*Ministero dell' Ambiente  
e della Tutela del Territorio e del Mare*

**Oggetto: [ID\_VIP: 4644] Autostrada A2 “del Mediterraneo” Interventi di miglioramento funzionale dello svincolo di Cosenza Nord al km 250+000 e opere connesse (loc. Settimo di Rende). Valutazione preliminare ai sensi dell’art. 6, comma 9 del D.Lgs. 152/2006 e ss.mm.ii..  
Nota Tecnica.**

Fig. 3: Planimetria aree di cantiere e viabilità di servizio (Fonte: Allegato 21 alla lista di controllo)

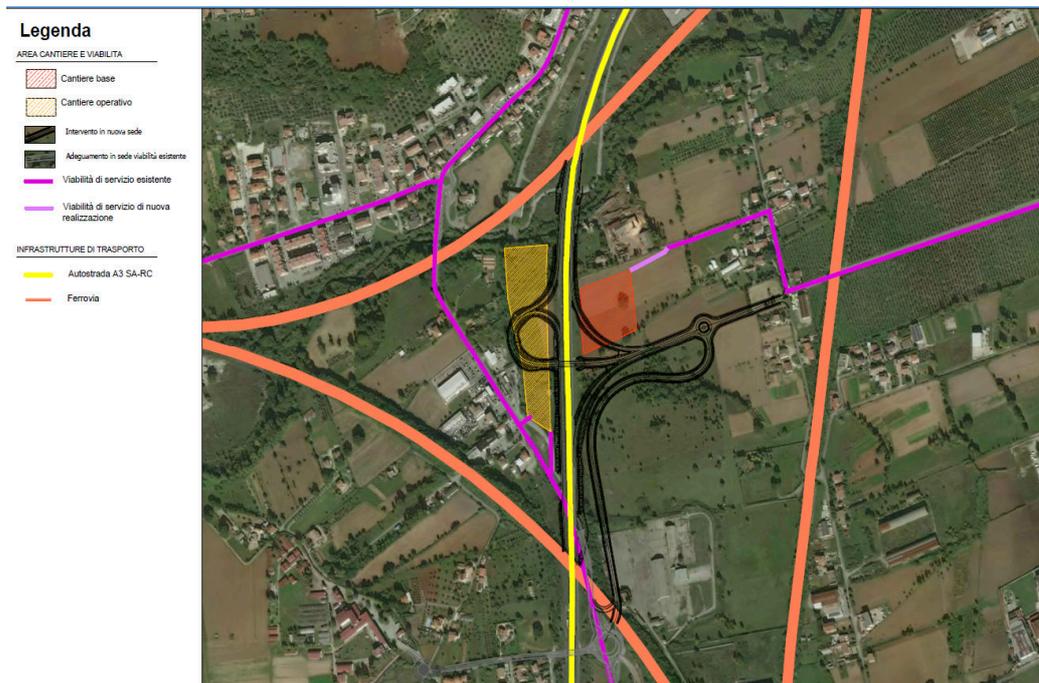
Per quanto attiene alla scelta delle aree di cantiere, il proponente prevede di localizzare il cantiere operativo in adiacenza alla trombetta di svincolo, lato carreggiata sud, posto in corrispondenza del vecchio sedime autostradale; mentre il cantiere base sul lato carreggiata nord. La viabilità utilizzata dai mezzi di cantiere sarà:

- viabilità secondaria locale (S.P.241 ex S.S. 19 e S.P. 91), rurale ed interpodereale esistente a meno di qualche ridotto intervento locale di adeguamento/allargamento;
- nuove piste di cantiere, interne all’area di cantiere ed in prossimità dell’accesso alle stesse, ad uso esclusivo dei mezzi pesanti e per il tempo necessario alle lavorazioni.

Fig. 2: Carta dei vincoli e delle tutele (Fonte: allegato 4 alla lista di controllo)

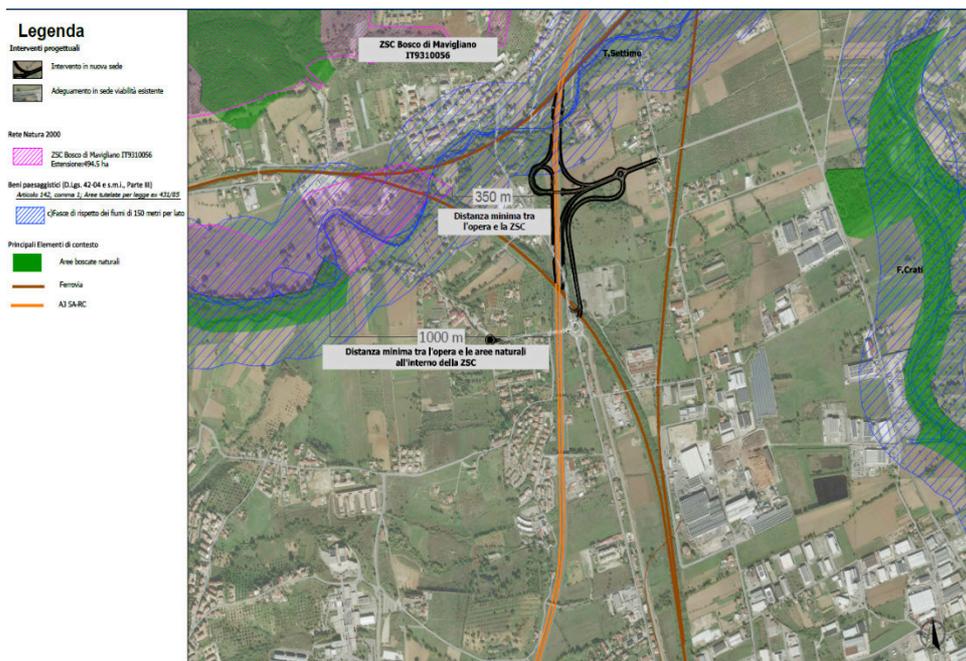
Con riferimento a “Riserve e parchi naturali, zone classificate o protette ai sensi della normativa nazionale (L. 394/1991), zone classificate o protette dalla normativa comunitaria (siti della Rete Natura 2000, direttive 2009/147/CE e 92/43/CEE)” l’area interessata dall’intervento non ricade, neppure parzialmente, all’interno di tali siti. Tuttavia, considerata la vicinanza (circa 350 m.) al SIC IT9310056 “Bosco di Mavigliano” il proponente ha ritenuto opportuno redigere apposita Valutazione di incidenza.

Con riferimento alle aree a rischio individuate nei Piani per l'Assetto Idrogeologico (P.A.I.) e nei Piani di Gestione del Rischio di Alluvioni l'area di progetto ricade marginalmente nell'area di attenzione per pericolo di inondazione in corrispondenza del Torrente Settimo. L'opera in progetto vi interferisce in corrispondenza dell'allargamento delle rampe A e D dell'autostrada.

Con riferimento, invece, alle aree tutelate, ai sensi dell'art. 142, comma 1, lett. c) del D.Lgs. 42/2004, il viadotto ricade nella fascia di rispetto di 150 m. del Torrente Settimo.
